## エネルギー供給WG(補足説明資料2)

## 【指摘事項①】

再生可能エネルギーが大量に普及した際の系統への影響について、分析がされていないのではないか。

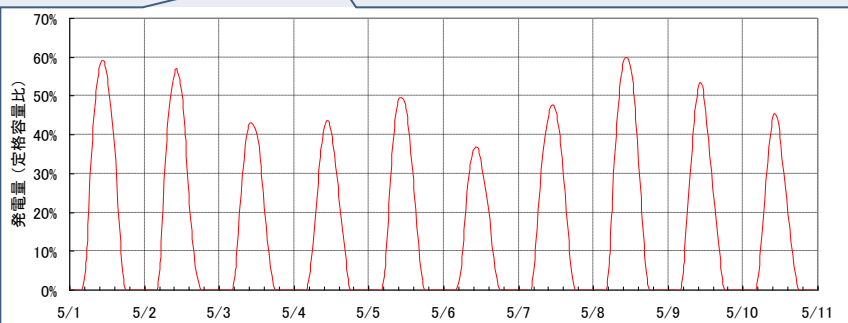
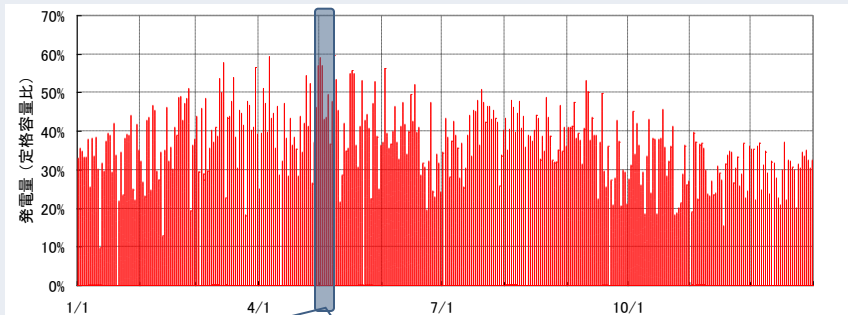
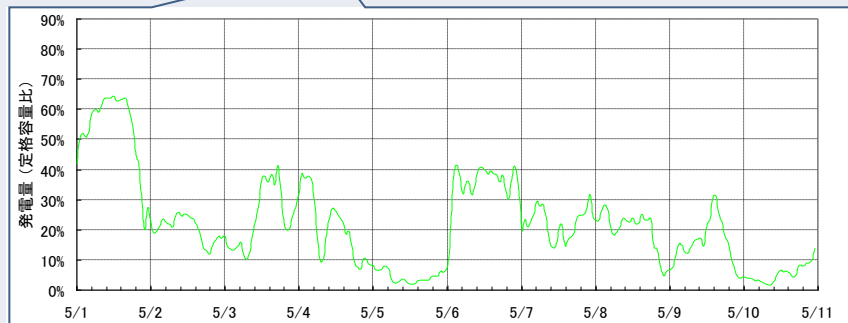
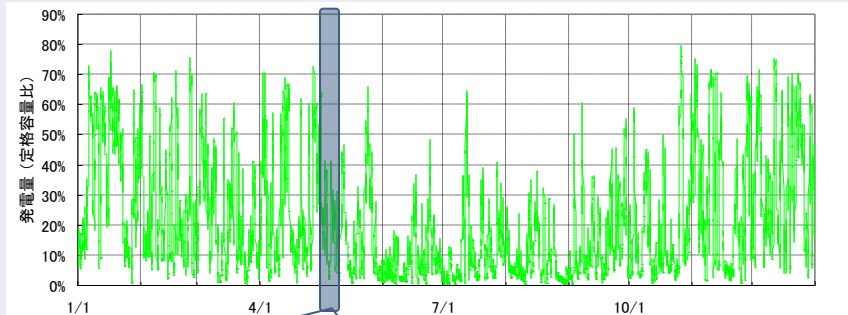
太陽光発電や風力発電の変動を十分考慮した分析になっていないのではないか。

- 太陽光発電についても、風力発電についても現時点で得られる1時間単位の変動データを用いて分析を行っている。

- 約1,000地点の気象データ(実績値)から地域ブロック別の太陽光発電の変動データ(1時間単位で8,760時間)を作成しており、太陽光発電の変動を考慮したデータを用いて分析を行っている。

- **2010年全国43ウィンドファームの実績発電量にもとづき**、地域ブロック別の風力発電の変動データ(1時間単位で8,760時間)を作成しており、風力発電の変動を考慮したデータを用いて分析を行っている。

# 8. 分析1: 東日本 ボトム日(5月1日) 対策②揚水、対策③再エネ出力抑制

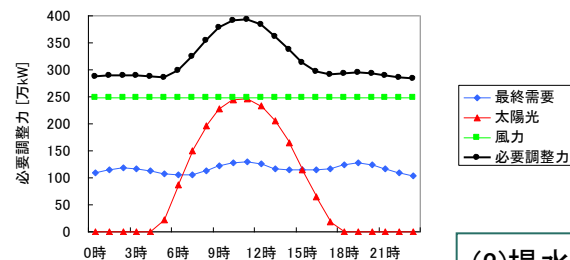
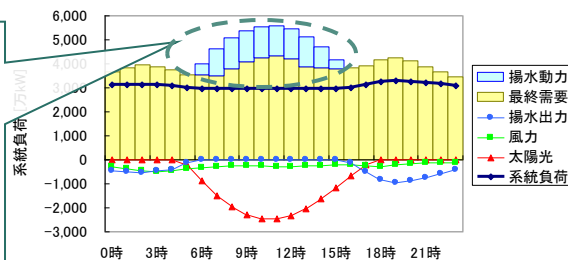
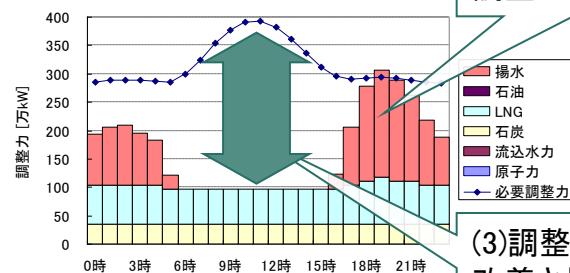
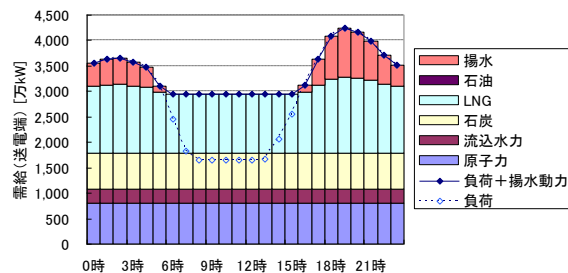
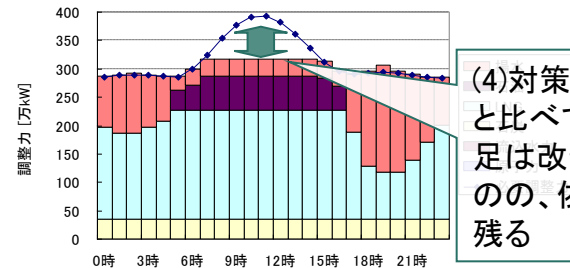
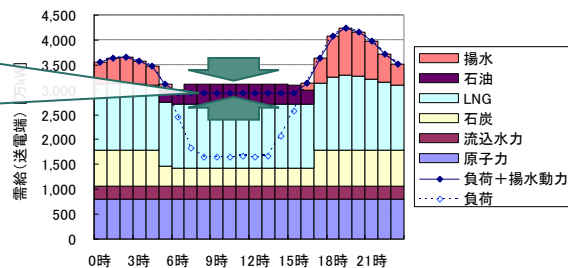
2030年の1日の需要カーブを十分に想定した分析になっていないのではないか。

- 電気自動車やヒートポンプ式給湯等の活用による需要の能動化、  
既存の揚水発電の活用

を想定し、2030年の需要カーブを想定した分析を行っている。

- 2030年時点の普及量の約3割(電気自動車は600万台の3割、ヒートポンプ給湯は1,430万台の3割)について、2010年時点の通常の運転パターン(夜間での使用)から、必要に応じ電力供給が電力需要を上回る時には運転されて電力需要が発生すると想定。

- 2010年時点で建設済み又は建設中の揚水発電所が必要に応じ電力供給が電力需要を上回る時には水がくみ上げられて電力需要が発生し、電力需要が電力供給を上回る時には発電がされる状態を想定。
